Progetto per l'attuazione del
Green Deal Europeo approvato l'11.12.2019:
**“INTERVENTO AGROVOLTAICO IN
SINERGIA FRA PRODUZIONE
AGRICOLA ED ENERGETICA CON
CREAZIONE DI OASI DI PROTE-
ZIONE PER LA BIODIVERSITA’
ANIMALE E VEGETALE”**

Sito in agro di Castellaneta e Laterza (TA)
Denominazione “GOBETTO SOLARE”
Potenza elettrica: DC 55,62 MWp – AC 48,20 MW
(Rif. Normativo: D.Lgs 387/2003 – L.R. 25/2012 – DPR 207/2010)

5X94018_RelazioneDescrittiva_SOSTITUTIVA rev2

CONTRODEDUZIONI AI PARERI

Foto 1

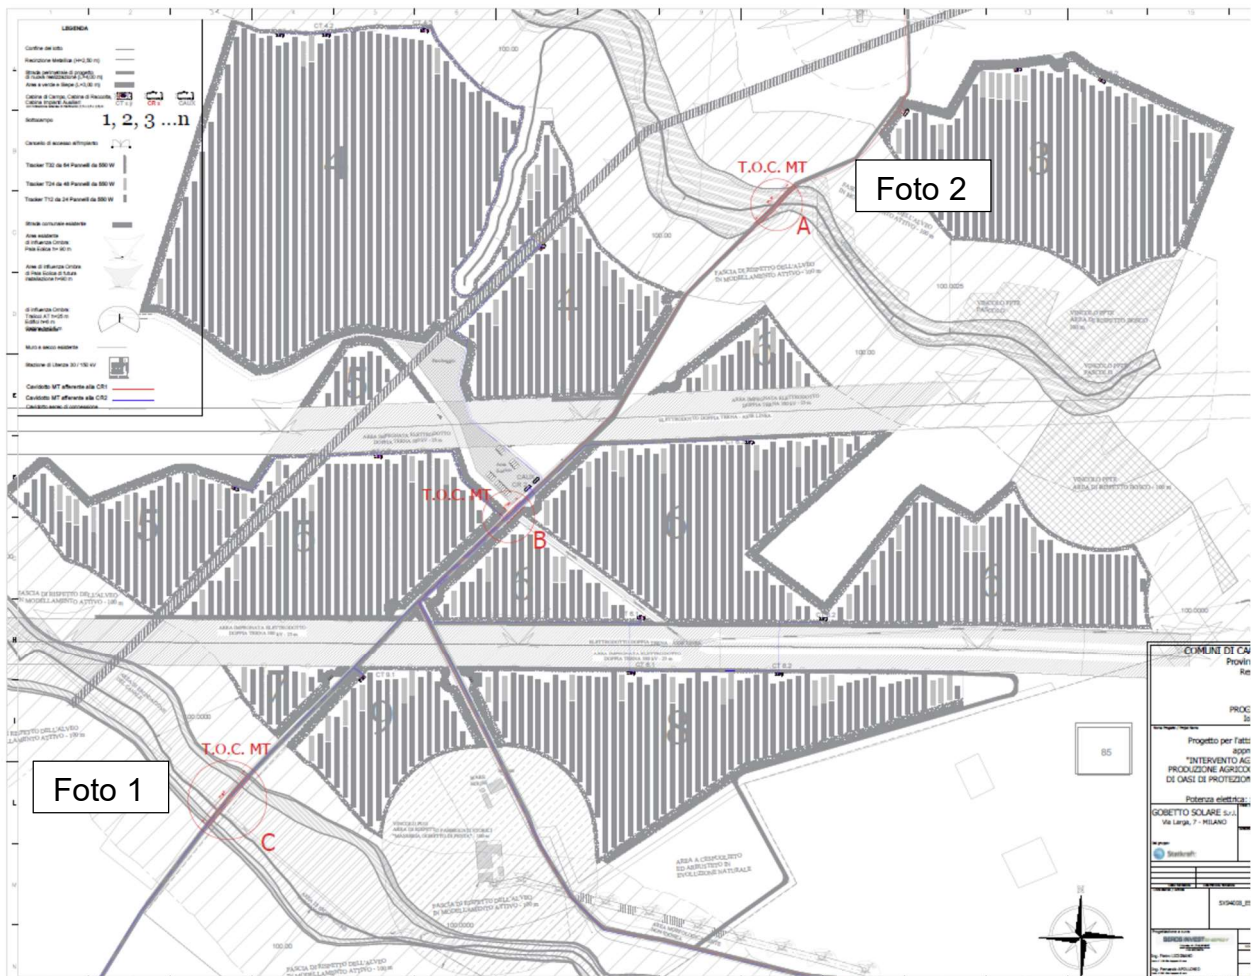
4. Si precisa che nessuna strada perimetrale di progetto attraverserà le aste del reticolo idrografico. Il passaggio dei cavidotti BT/MT/Videosorveglianza esternamente all'impianto, infatti, saranno interrati nelle strade pubbliche esistenti e, ove queste intercettano le suddette aste del reticolo idrografico e le superano con tubazioni (foto 1) e ponticelli (foto 2) si procederà, comunque, con attraversamenti con tecnologia T.O.C..

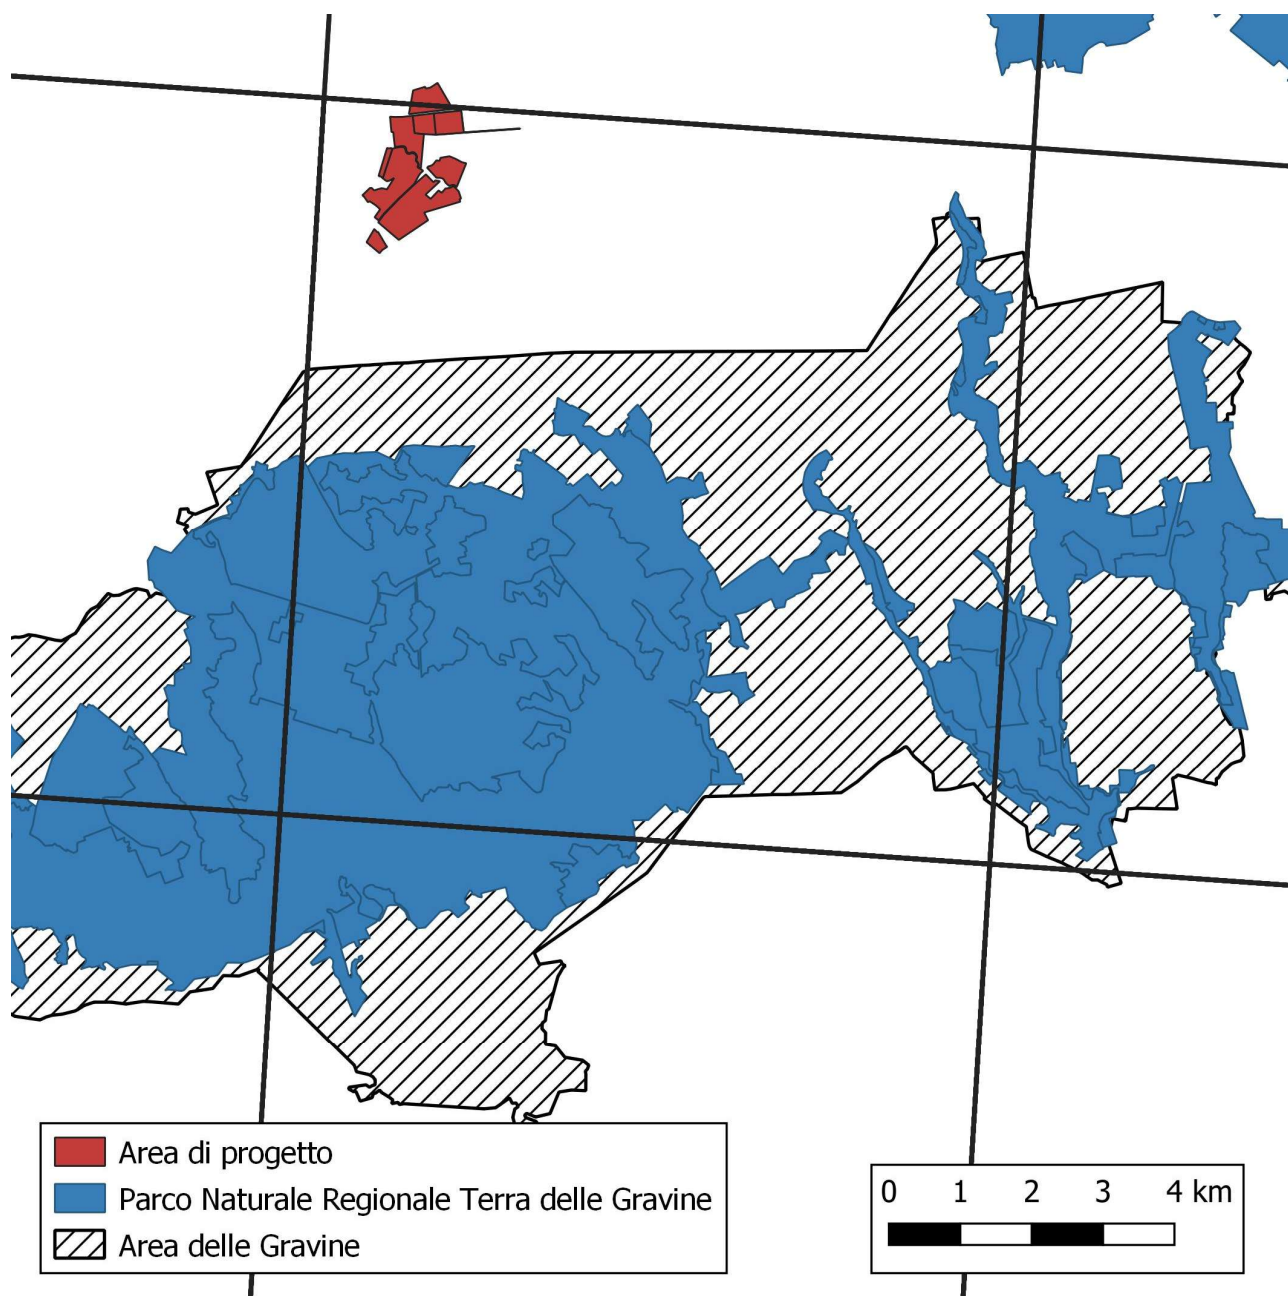
1. Come richiesto espressamente da codesto Ente, ed adeguandosi a quanto evidenziato, si è proceduto ad un consistente “ridimensionamento” della superficie dei Sottocampi interessata dall’intervento portandola dagli iniziali 105,13 ettari agli attuali 63,68

ettari che ha, conseguentemente, comportato una consistente riduzione della potenza installata da 91,66 MW a 55,62 MW. Nonostante tutto ciò la società proponente ha voluto mantenere quasi inalterata la superficie a disposizione (da 155,58 a 133,52 ettari) per continuare a mantenere l'impostazione di "Oasi di Protezione" a fini di sviluppo della Biodiversità animale e vegetale.

Aree impegnate nella prima versione del progetto

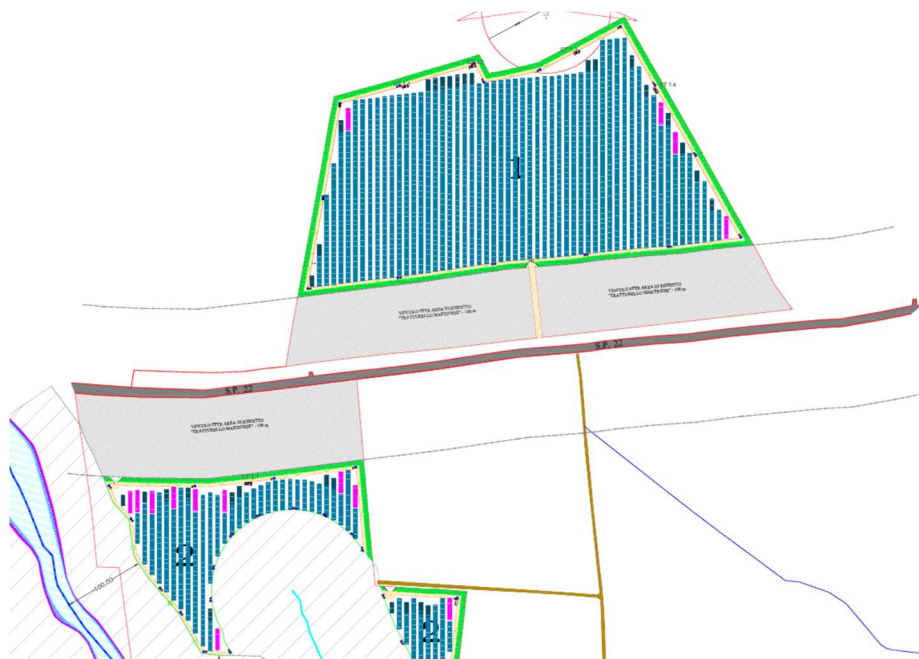
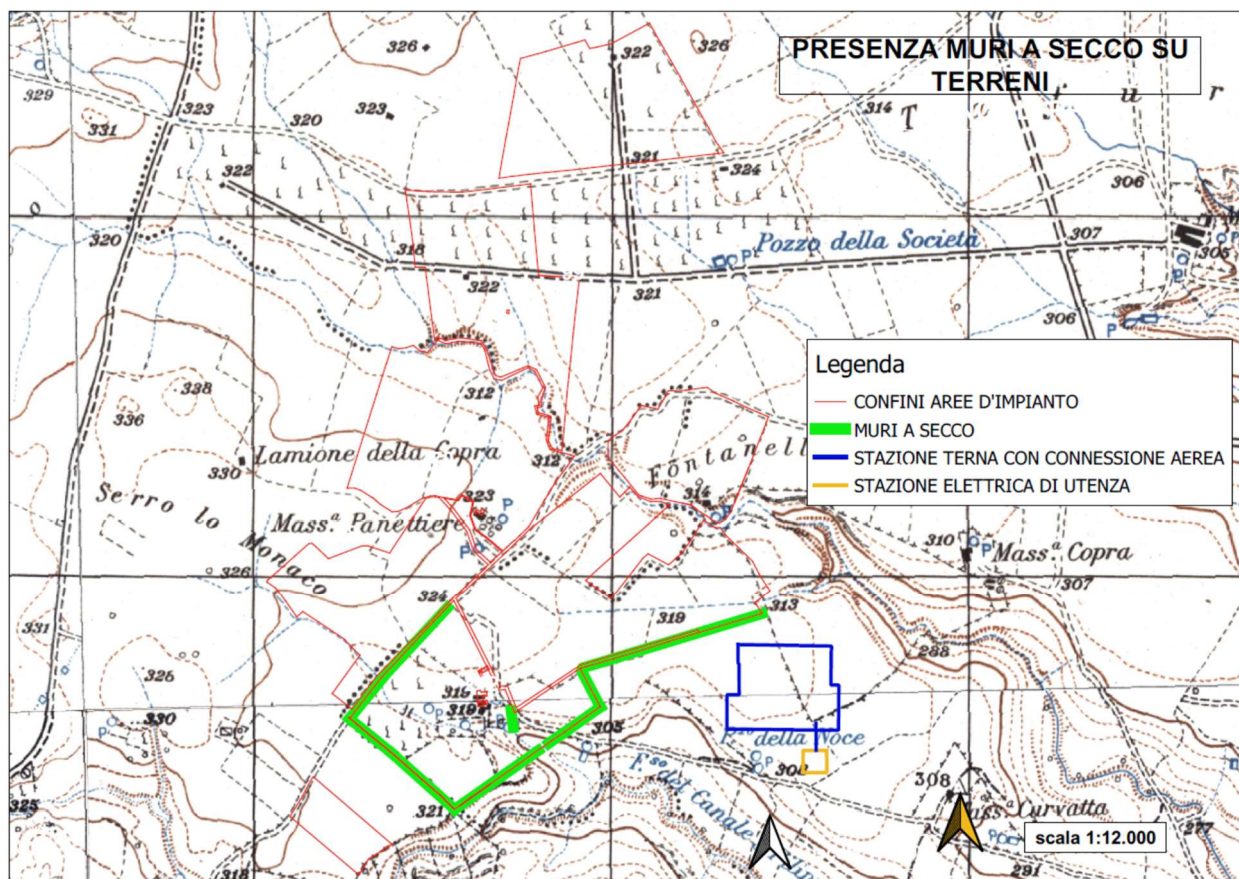
9. In accoglimento dell'indicazione di codesto Ente relativa alla sovrapposizione dell'ex Sottocampo 2 con alberature di ulivo e con vigneto (come si evince dalla Carta Regionale dell'Uso del Suolo aggiornata al 2011) è stata eliminata completamente la previsione dell'installazione dell'impianto su tale area riducendo, di conseguenza, la superficie dei terreni da 155,58 ettari a 133,52 ettari.

Aree impegnate nella versione del progetto ridimensionato
